**Forum mondial de l'harmonisation
des Règlements concernant les véhicules**

Groupe de travail de l'éclairage et de la signalisation lumineuse

**Simplification des Règlements ONU relatifs
à l'éclairage et à la signalisation lumineuse****Proposition de compléments au nouveau Règlement ONU
n° [148] et aux séries 06 et [07] d'amendements
au Règlement ONU n° 48****Communication de l'expert de l'Allemagne***

Figure 1
Disposition type pour la mesure de la luminance produite par l'effet du soleil (effet fantôme)

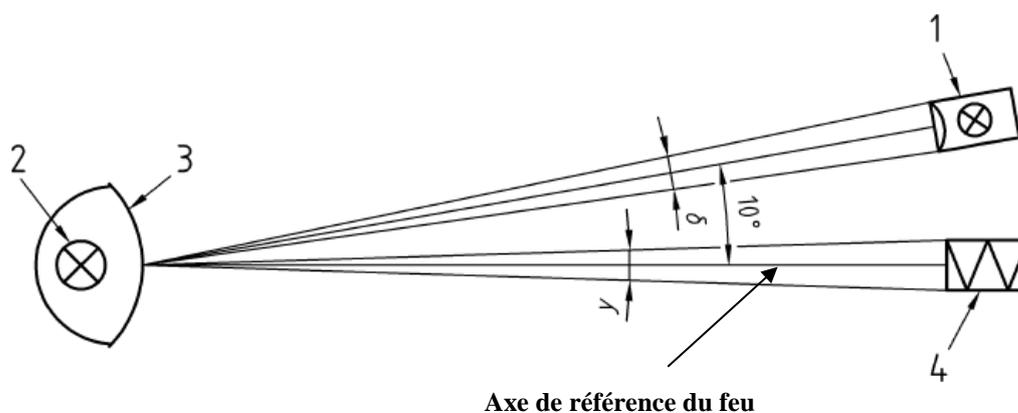
Conformément à la figure 1 ci-après, la source lumineuse reproduisant l'effet du soleil est une source lumineuse dont la température de couleur proximale est comprise entre 4 500 K et 6 500 K ou une source lumineuse

La lumière de la source lumineuse doit, au minimum, illuminer la surface de sortie de la lumière de l'unité optique avec un éclairement lumineux E de 40 000 lx et une uniformité de 10 % (dans la surface de sortie de la lumière).

L'axe de référence du feu et l'axe du projecteur doivent former un angle de 10° .

Le plan formé par les deux axes doit être un plan vertical fonctionnel. Le projecteur doit être positionné de façon à diffuser la lumière par le dessus du feu de signalisation.

Les mesures de l'effet du soleil (effet fantôme) dépendent fortement de la géométrie de l'opération de mesure. Pour obtenir des mesures comparables, la distance recommandée est de 10 m.

Cette distance peut être raccourcie à condition que les exigences d'uniformité de l'éclairage produit par le projecteur soient respectées, de même que tous les autres paramètres mentionnés dans la présente annexe, et que le mode d'emploi de la tête de mesure le permette.

La tête de mesure utilisée pour déterminer la luminance doit être placée de telle sorte que l'axe de référence du feu et l'axe de la tête de mesure coïncident.
